TECHNISCHES RUNDSCHREIBEN Nr.

569

Betr.: Neue Dichtung des Türrahmens für den Wagen 348 ts

Ab dem Wagenmodell 348 ts mit Assembly N° 9946 wurde die Montage der neuen Dichtung der Marke Waterville des Türrahmens eingeführt.

Abb. 1

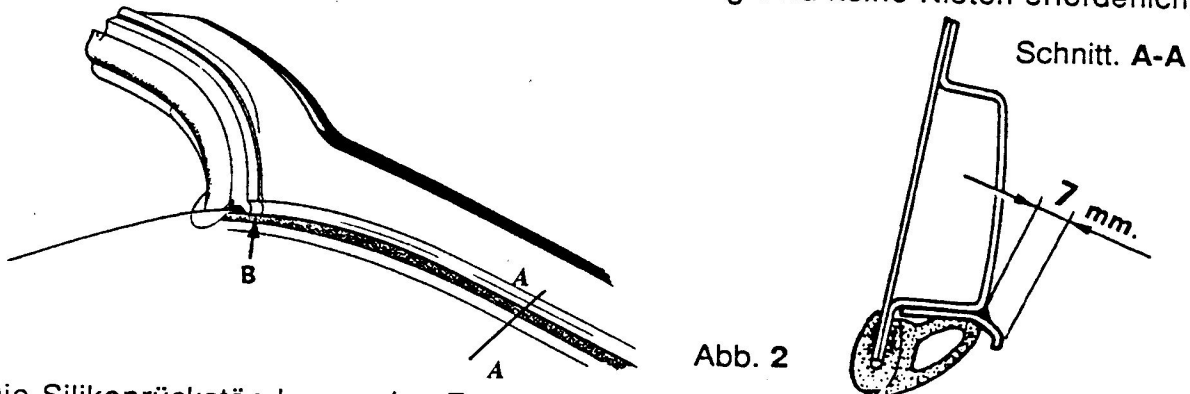
- Die Wagendachöffnung entfernen.
- Sonnenschutz, vordere Griffblockieranschlüsse, obere Windschutzscheiben- und Regenleistenverkleidungen (bei den Wagen können die Regenleisten entweder mit Schrauben befestigt oder genietet sein) demontieren.
- Die die Dichtung im hinteren Teil befestigende Niet (Zone A, Abb. 1) entfernen und die Dichtung herausnehmen (für die neue Dichtung sind keine Nieten erforderlich)

- Die neue Dichtung über die ganze Länge mit Butylsilikon der Zeichnung Nr. 94070218 (Abb. 1) bestreichen. Dieser Silikon ist dadurch gekennzeichnet, daß die "Paste" nicht vollständig durchhärtet. Es werden später bereits behandelte, vom Lieferanten mit Butylsilikon bestrichene Dichtungen geliefert. Für diese Einzelteile ist der zuvor geschriebene Vorgang nicht mehr nötig.

Abb. 2

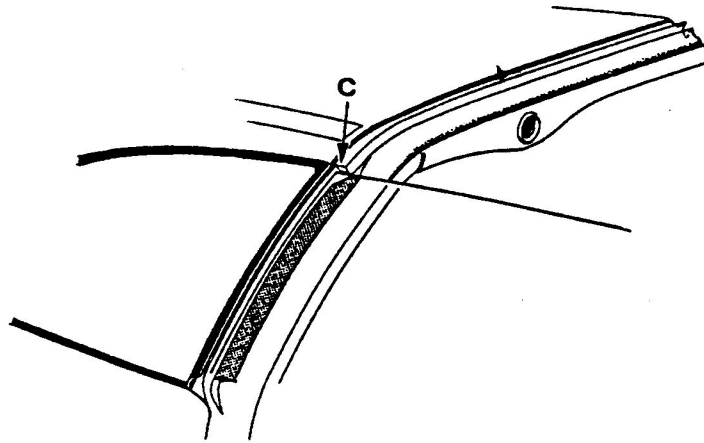
- Einen Streifen Verfeinerungssilikon auf die Regenleiste auftragen (Zchng Nr. 60156106).
- Die neue Regenleiste aufmontieren oder die alte Regenleiste, falls sie noch in gutem Zustand ist, verkürzen. Wichtig ist es, daß die Regenleiste in bezug auf das Querstück der Windschutzscheibe gerade eingebaut wird (B Abb. 2).

- Man beginnt mit der Montage der neuen Dichtung im vorderen Teil, wobei zuerst die Seiten befestigt werden müssen; hierbei darauf achten, daß das Profil B, Abb. 2 perfekt mit der Regenleiste übereinstimmt.

- Danach befestigt man von Hand, d.h. ohne Hammer, die Dichtung von der Seite her gegen die Mitte.
- Das Profil der neuen Dichtung wird dann am Punkt B Abb. 2 unter Einsatz von Zyanakrylleim (Loctite 518) an die Regenleiste leimen.

Abb. 3

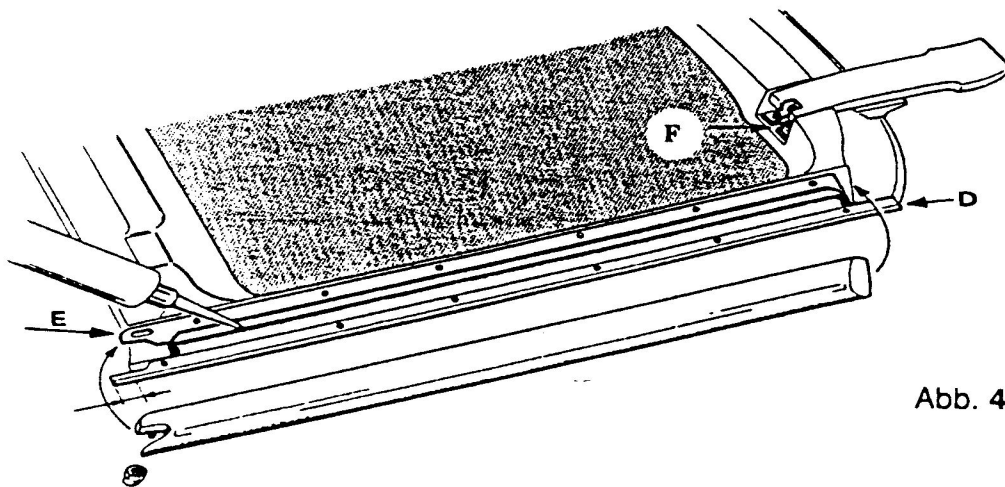
- Prüfen, ob der in der Dichtung erhaltene Sitz mit dem Winkel des Roll-Bar-Blechtes ausgerichtet ist (Punkt C Abb. 3).
- Danach befestigt man von Hand, d.h. ohne den Hammer, die Dichtung, indem man von der Seite her beginnt und dann in die Mitte geht.
- Prüfen, daß die Dichtung korrekt in Ihrem Sitz liegt.
- Die obere Windschutzscheiben-, Anschlag- und Sonnenschutzverkleidung wieder aufmontieren.

Abb. 4

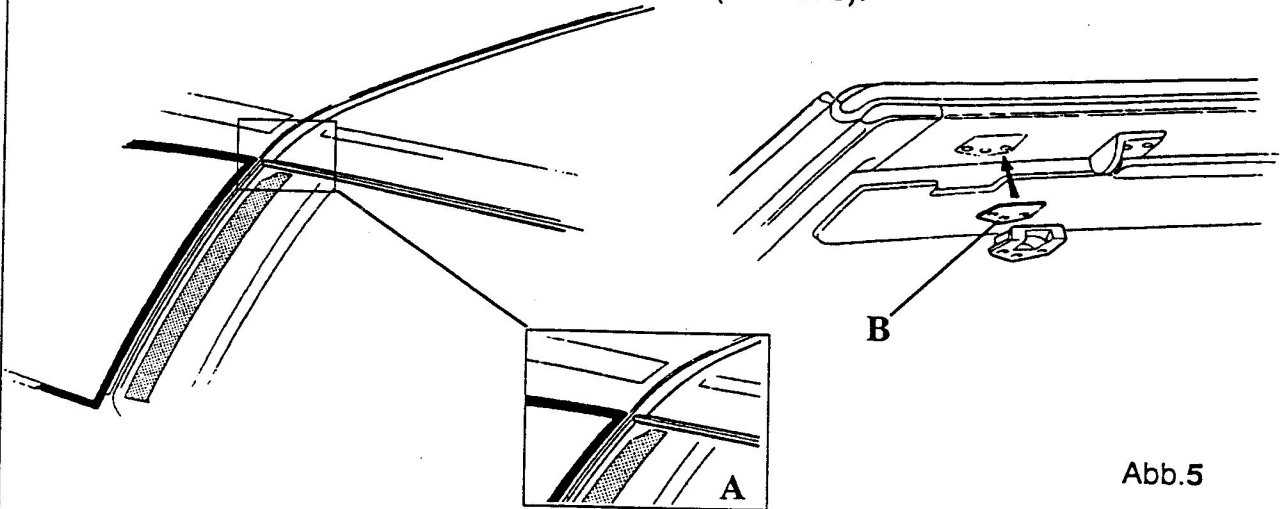
- Eventuelle Silikonrückstände vom Dach entfernen.
- Die neue Regenleiste aufmontieren welche auf der Vorderseite mit der Dachprofilierung (Punkt D Abb. 4) übereinstimmen muß. Auf der Rückseite entsteht ein Vorsprung von einigen mm (Bohren oder können die Bohrungen auf der Regenleiste etwas verschoben werden, damit sie mit den bestehenden Bohrungen im Dach übereinstimmen; die unvernwendeten Bohrungen auf der Regenleiste werden mit Silikon verstopft).

- Die bestehende Bohrung (Punkt E Abb. 4) falls erforderlich fräsen.
- Der schwarzen Linie entlang mit normalem Verfeinerungssilikon abdichten (Zchnng. Nr. 60156106)

- Die neue Seitendichtung montieren und im Punkt E Abb. 4 befestigen.

Abb.5

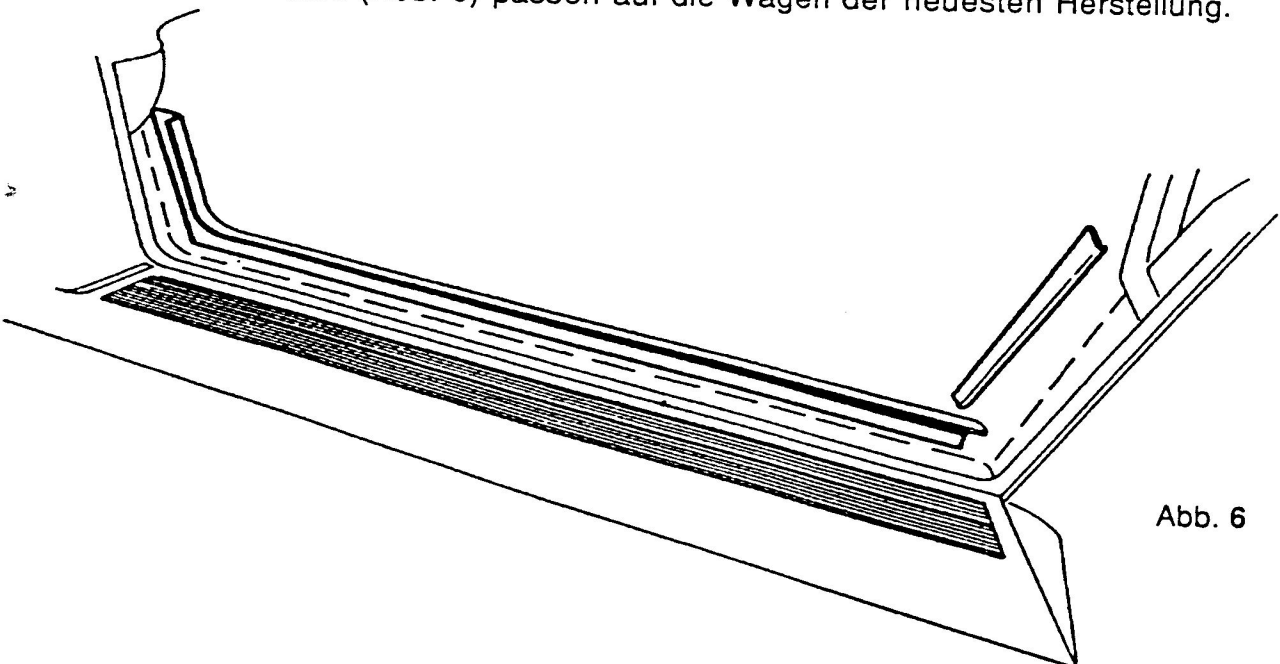
- Prüfen, daß die Verschlußgriffe in gutem Zustand sind und kein allzu großes Spiel aufweisen.
- Das Dach in den entsprechenden Sitz einmontieren und eventuell die Belastung mit Hilfe der Zwischenlegscheiben der Zchnng. Nr. 62338700 (B Abb. 5) oder Zchnng. Nr. 60399003 (F Fig.4) unter dem Griff einstellen.

Bemerkung: Die neue Regenleiste verfügt über eine herausragende Hinterseite, welche genau in den Sitz in der Dichtung passen muß (A Abb. 5).

Abb. 6

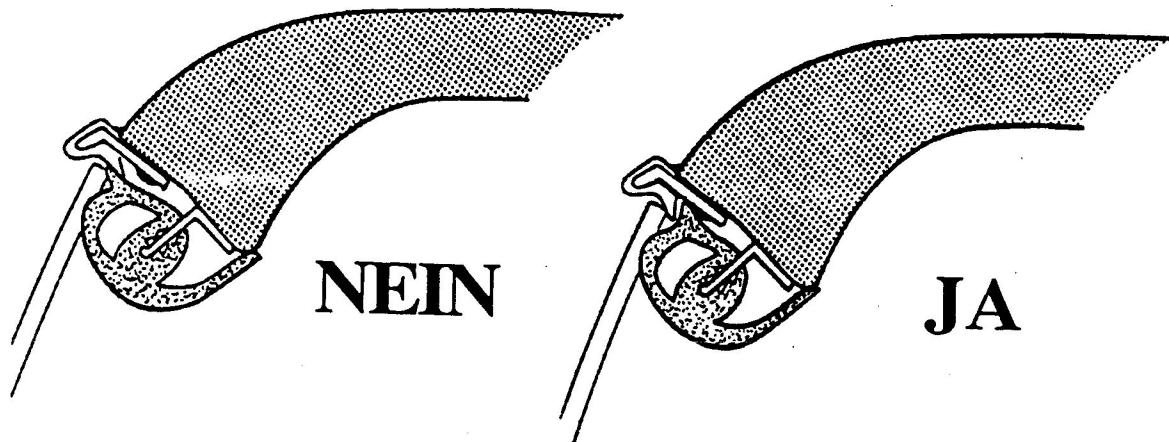
Auf den Wagen, die keine Formteile aufweisen, kann man nach dem Zurichten der Kunstlederteile des Wagenbodenteils, die folgenden Formteile einbauen:

- Zchnng. Nr. 629994... hinten rechts
- Zchnng. Nr. 629997... hinten links
- Zchnng. Nr. 629988... rechts unten
- Zchnng. Nr. 629991... links unten

Diese Formteile (Abb. 6) passen auf die Wagen der neuesten Herstellung.
